febiEXAKT

Wasserpumpe

febi Nr. 22206

Vergl. Nr. 074 121 005 N

febi Nr. 22206 · Vergl. Nr. 074 121 005 N

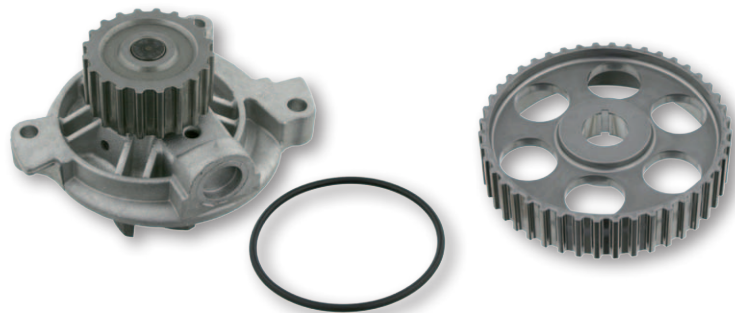
Frühzeitiger Ausfall des Wasserpumpenlagers und/oder Zerstörungen im gesamten Bereich Riementrieb, z.B. gerissener Zahnriemen.

Bei 5-Zylindermotoren wird die Wasserpumpe vom Zahnriemen angetrieben. Die 18-zähligen Wasserpumpen haben ein zu kleines Antriebsrad und werden durch zu hohe Drehzahlen überbelastet. Diese starken Belastungen führen beispielsweise zu einem defekten Wasserpumpenlager, welches nicht selten zu einer Blockade der gesamten Pumpe führt. Zerstörungen im gesamten Bereich des Riementriebs, wie z.B. ein Riss des Zahnriemens, sind somit vorprogrammiert.

Die Wasserpumpe wurde verbessert. Mit nun 20 statt 18 Zähnen und einem größeren Antriebsrad, ergibt sich eine geringere Drehzahl, wodurch das Wasserpumpenlager geschont wird. Die Wasserpumpe hält nun den Belastungen stand.

Achtung: bei den Benzinmotoren muss beim Tausch auf die neue Wasserpumpe mit 20 Zähnen das Nockenwellenrad ebenfalls ausgetauscht werden. Das Nockenwellenrad febi 89108 hebt die „Steuerzeitenverstellung“ durch das größere Wasserpumpenrad auf.
